**Avis de l'autorité environnementale sur le projet de  
zone d'aménagement concerté « ZAC des Grands Moulins »  
sur la commune de Pantin dans le département de la Seine Saint Denis (93)**

Le présent avis porte sur l'étude d'impact du dossier établi dans le cadre de la déclaration d'utilité publique (DUP) de la zone d'aménagement concerté « ZAC des Grands Moulins » située sur la commune de Pantin dans le département de la Seine Saint Denis.

source : étude d'impact

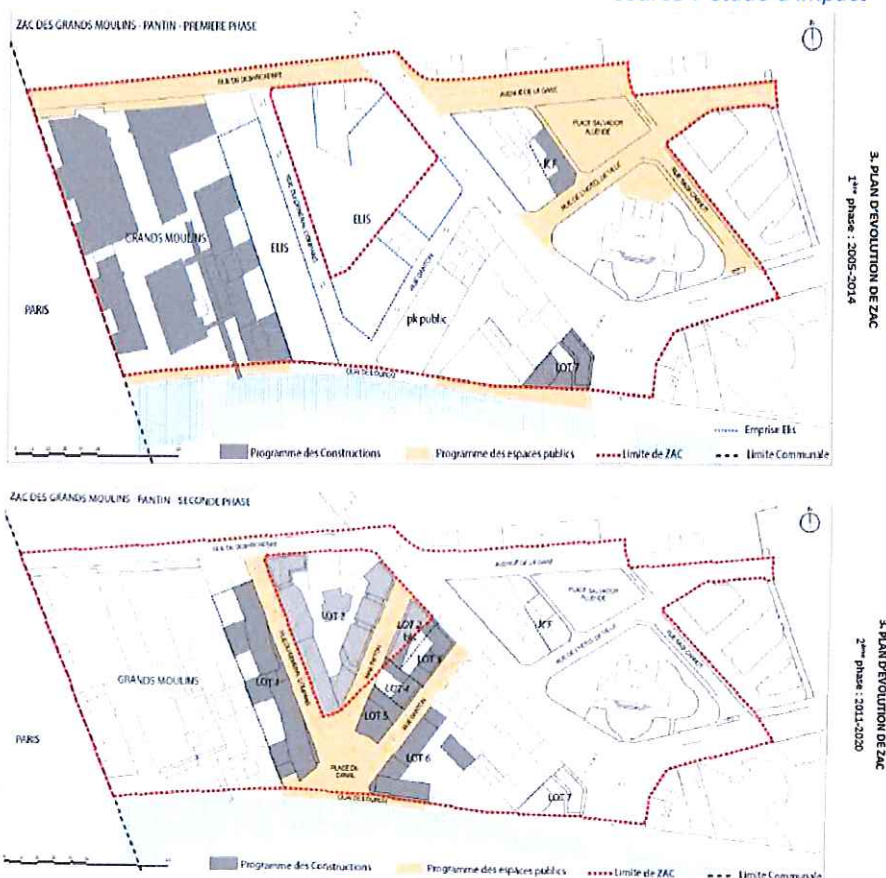
L'étude d'impact ne différencie pas clairement ce qui est réalisé de ce qui reste à faire. Ceci mériterait d'être mieux explicité, pour une meilleure compréhension du public et une meilleure appréhension des enjeux des modifications apportées au projet. Ainsi, dans ce qui est présenté comme faisant partie de la deuxième phase (voir schéma ci-avant), il s'avère que le lot 1 est déjà construit et que le lot 2 et une partie du lot 2 bis ne font pas partie de la ZAC.

De même, les photographies des pages 45, 48, 50-51, 54-55 et 58 ne sont pas localisées par un cône de vue sur un plan du site et ne sont pas clairement explicitées comme étant des zones déjà construites ou en projet. Enfin, les plans des pages 47 et 49 ne différencient pas ce qui a déjà été construit de ce qui est en projet.

Source : cartographie SRCE

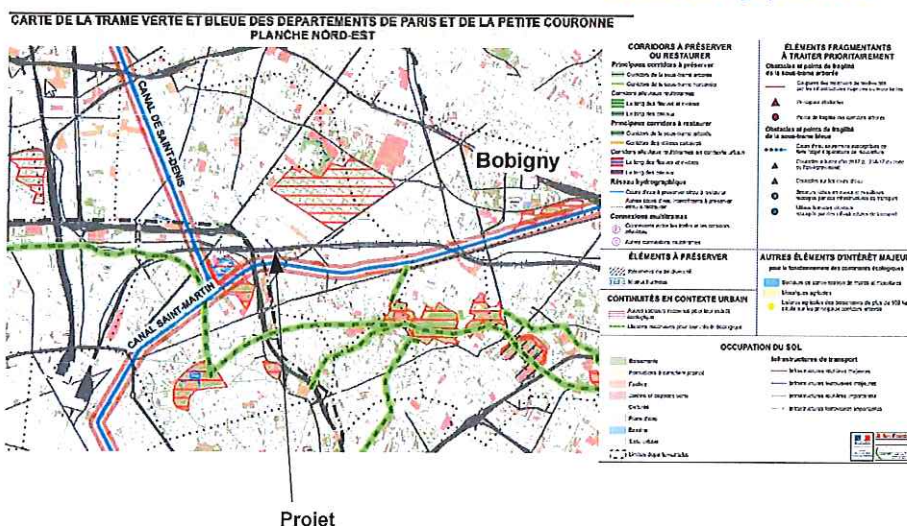
Elles sont évoquées (page 108) en se référant à une carte régionale du SRCE<sup>9</sup> qui est peu lisible. Il aurait été utile de présenter une carte du SRCE concernant les continuités écologiques de la petite couronne (ci-dessous). Le canal de l'Ourcq y est identifié comme un corridor multitrace en contexte urbain, qu'il faut restaurer. Ceci mériterait d'être précisé.

Source : PPBE de la commune de Pantin

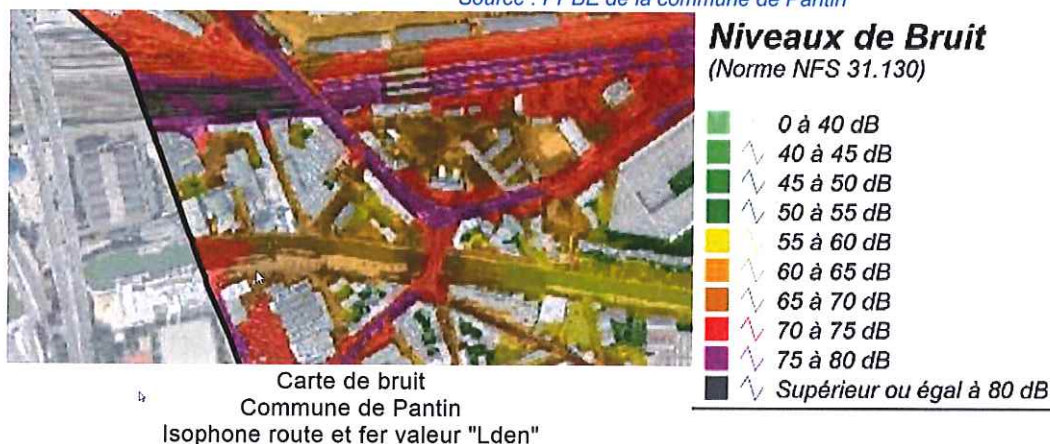
La carte de bruit (couleurs peu lisibles) présentée page 115, date de juillet 2000 ce que ne précise pas l'étude d'impact. Elle aurait utilement pu être remplacée par une carte

stratégique de bruit issues du PPBE<sup>10</sup> de la commune de Pantin adopté en décembre 2009 (voir carte ci-dessous) ou du PPBE de l'agglomération Est Ensemble (données de 2008, consultation publique en mars 2015). Ces deux PPBE ne sont pas évoqués dans l'étude d'impact, ce qui mériterait une mise à jour.
